RESOLUCIÓN N° 002092 (24 SEP. 2024)

“Por la cual se resuelven unos recursos de reposición interpuestos en contra de la Resolución 1351 del 5 de julio de 2024 y se toman otras determinaciones”

Por medio de la Resolución 1351 del 5 de julio de 2024, esta Autoridad Nacional autorizó la modificación de la Licencia Ambiental otorgada mediante Resolución 1326 del 05 de agosto de 2020 (modificación 1 de la Licencia Ambiental del proyecto UPME 01 de 2013 (Soacha – Tequendama).

Figura 3 Coberturas Plaza de tendido 9

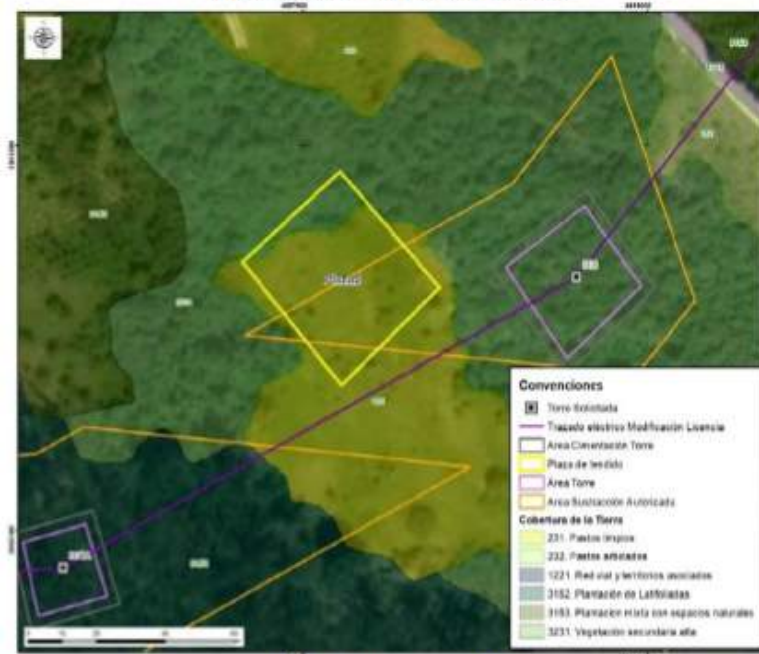
días. Por lo tanto, esta plaza de tendido fue localizada de manera estratégica con el propósito de garantizar un tendido de cable seguro y estable, priorizando las siguientes condiciones: cercanía a vías, cercanía y/o ubicación en la servidumbre de la línea, topografía plana y unidades de cobertura con intervención antrópica.

La plaza se localiza en puntos estratégicos cercanos a vías existentes y en su gran mayoría dentro de la servidumbre de la línea de transmisión, de esta forma, se busca que estas áreas tengan una topografía plana y cobertura intervenida para que su utilización no implique movimientos de tierra y la intervención a coberturas naturales

Figura Cobertura Acc-306

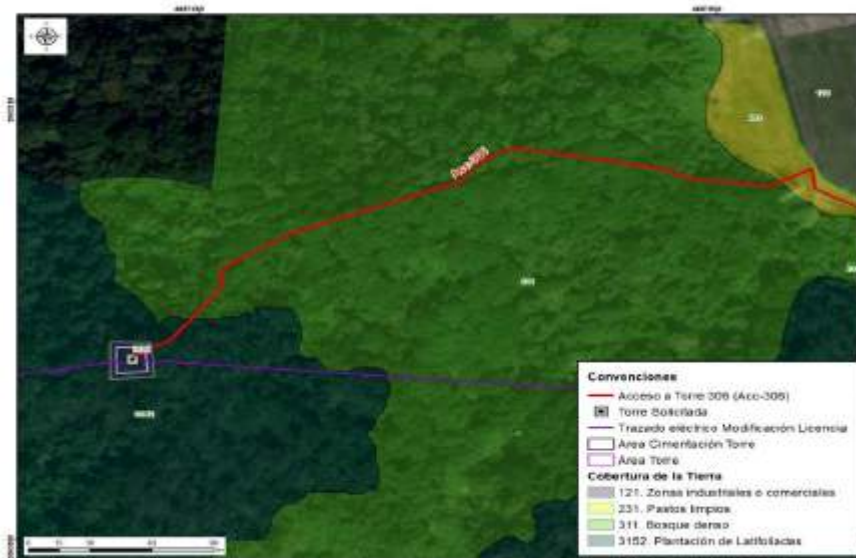
cobertura de bosque denso y de plantación latifoliadas que permite llegar al sitio de torre 306, tal y como se observa en las siguientes figuras.

Fotografía 8 Sendero peatonal existente Acc-306

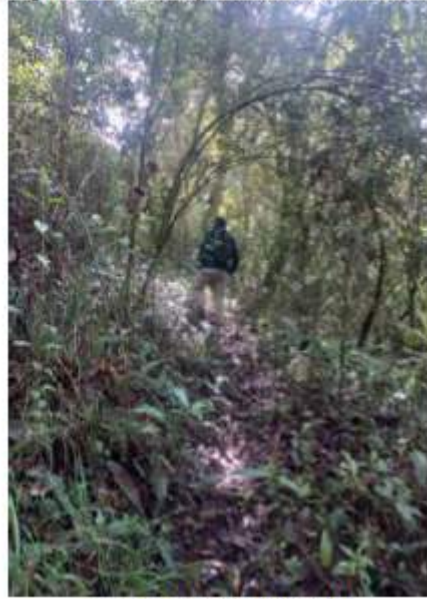
Cabe aclarar, que para los accesos que no son carreteables como senderos, caminos y zonas de pastos dentro de los predios, se realizará el acceso de forma peatonal y se utilizarán semovientes, en caso de ser necesario, para el transporte de material y equipos, acorde con lo mencionado en la página 14 del capítulo 3. Descripción del proyecto del complemento de EIA.

Figura 33 Cobertura Acc-312

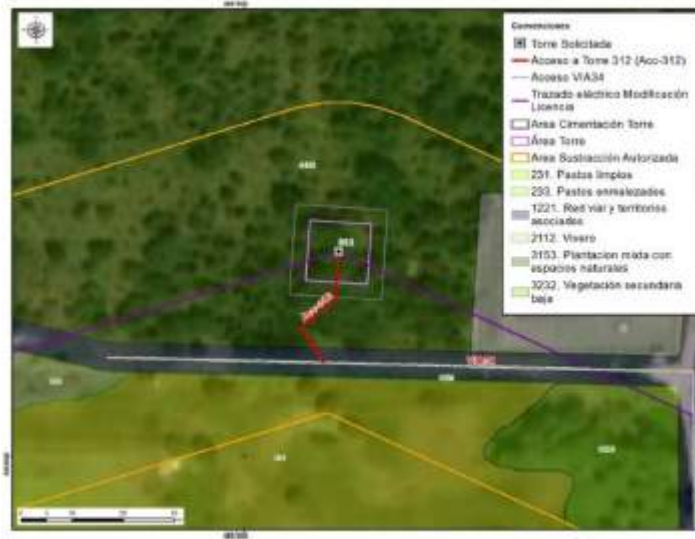
El camino/sendero ACC-312 se encuentra sobre cobertura de plantación mixta con espacios naturales, en el cual no es necesario tramitar el permiso de aprovechamiento forestal. Por el tipo de cobertura, tampoco se requieren actividades de mantenimiento tipo rocería, pues las características de la vegetación del acceso y el ingreso de los materiales y equipos para la construcción y montaje de la torre 312 se realizará de manera peatonal, como se menciona en la tabla 3-8 Descripción de accesos a sitios de torre del capítulo 3. Descripción del proyecto del complemento del EIA. Asimismo, la longitud es de aproximadamente 26.50m hasta el sitio de torre, razón por la cual, no se justifica un

Figura 34 Acc-312 en la zonificación y sub-zonificación del DMI

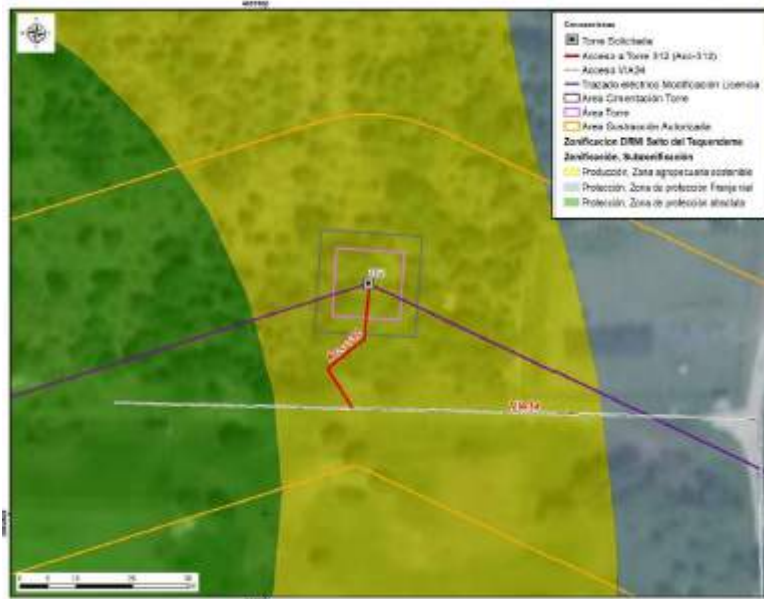
Adicionalmente, el camino/sendero se encuentra en zona de producción y subzona de agropecuaria sostenible acorde con lo establecido en la zonificación del DMI, adoptada en la Resolución 1596 del 2 de junio de 2006, por lo tanto, las actividades de construcción y el uso del acceso son puntuales sin que se generen impactos dentro de los objetos, usos, zonificación y valor de conservación del área protegida asociada al DMI de los Recursos Naturales Sector Salto del Tequendama – Cerro de Manjui, tal y como se evidencia en la siguiente figura.

Figura 1 Área de influencia total para el proyecto

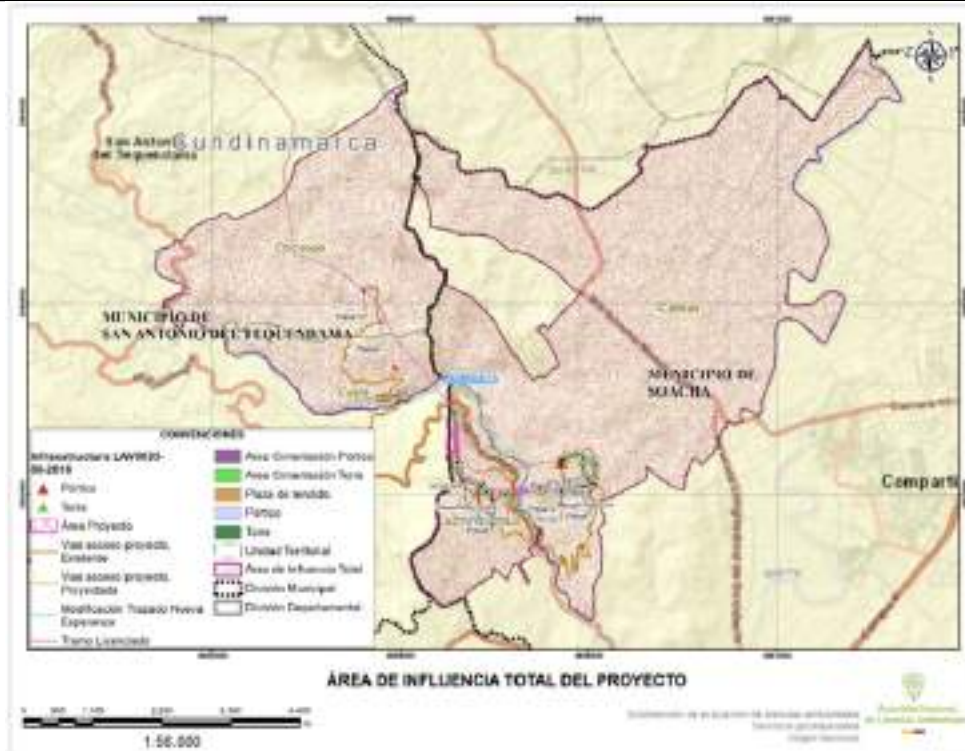
Frente a lo expuesto el Equipo Evaluador Ambiental de la ANLA, realizó la verificación de la información considerada en el concepto técnico 4703 del 05 de julio de 2024 que sirvió de sustento para emitir la Resolución 1351 del 5 de julio de 2024, en el cual señala que el área de influencia total del proyecto incorpora las Veredas San Francisco y Canoas en jurisdicción del municipio de Soacha; y veredas Cúcio y Chicaque en el municipio de San Antonio del Tequendama, como se presenta en la siguiente figura:
